PRESCRIZIONE DI AERONAVIGABILITA'

91-56

Elicotteri McDonnell Douglas Hel. Co (MDHC) serie dei modelli 369D, 369E e 369F/FF e Augusta Spa NH-500D.

OGGETTO: TRASMISSIONE PRINCIPALE.

Figure. 1. Inspection/Definition of Bolt Heads.

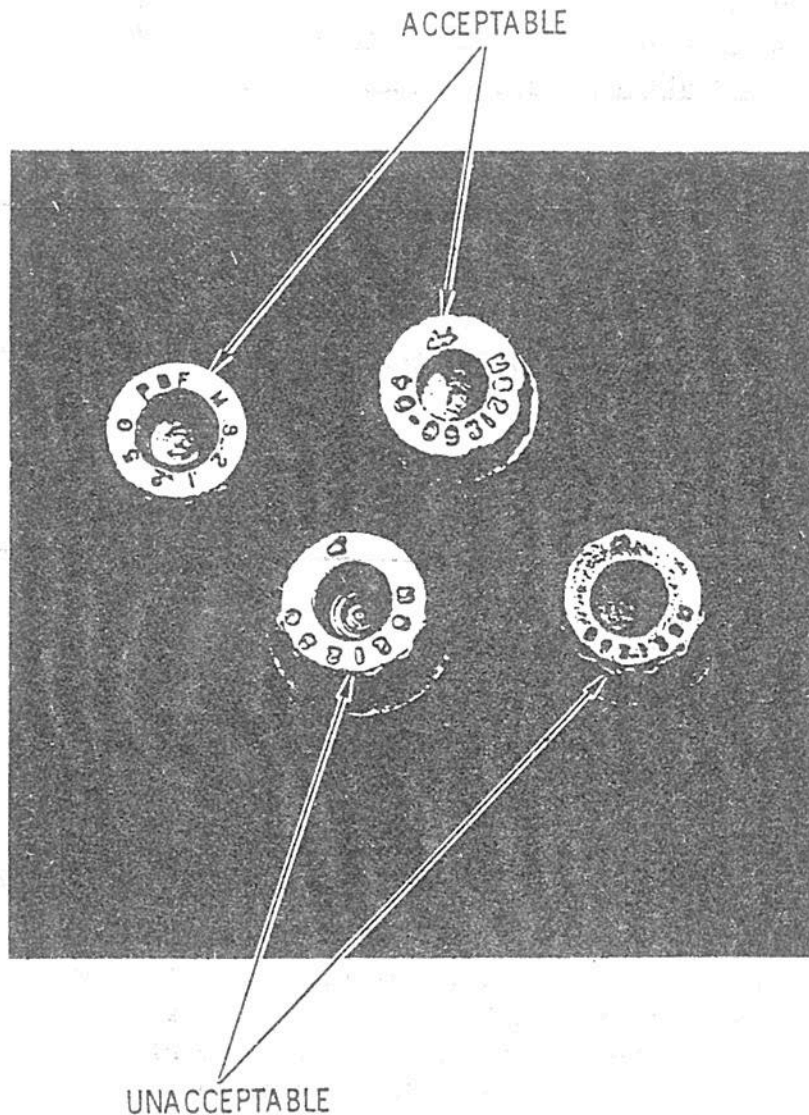
(a) Entro 300 ore di impiego oppure un anno, dalla data della presente P.A., oppure in occasione della prossima rimozione della trasmissione, quale delle scadenze si verifichi prima, ispezionare, dopo che la trasmissione sia stata rimossa, i bulloni MS21250-04036 che fissano il coperchio p/n 369D25174. Rimuovere qualsiasi bullone con iscrizioni sulla testa mostrate come inaccettabili in figura 1 e sostituirlo con un bullone MS21250-04038, che abbia una lunghezza di 2,887 più/meno 0,010 pollici.

(b) Ispezionare la sporgenza della filettatura su tutti i bulloni. Rimuovere i bulloni che non fuoriescano dal dado H14-4 per una lunghezza equivalente a due interi filetti (minimo 0,071 pollici), inclusa la smussatura.

Sostituire i bulloni rimossi con bulloni MS21250-04038. Serrare i bulloni ad una coppia di 50+70 libbre pollice. Verificare che i bulloni fuoriescano dal dado per una lunghezza equivalente a due filetti interi (minimo 0,071 pollici), inclusa la smussatura. Nel caso in cui più di quattro filetti fuoriescano dal dado, aggiungere rondelle AN960C416L, oppure AN960C416, sotto il dado, come richiesto.
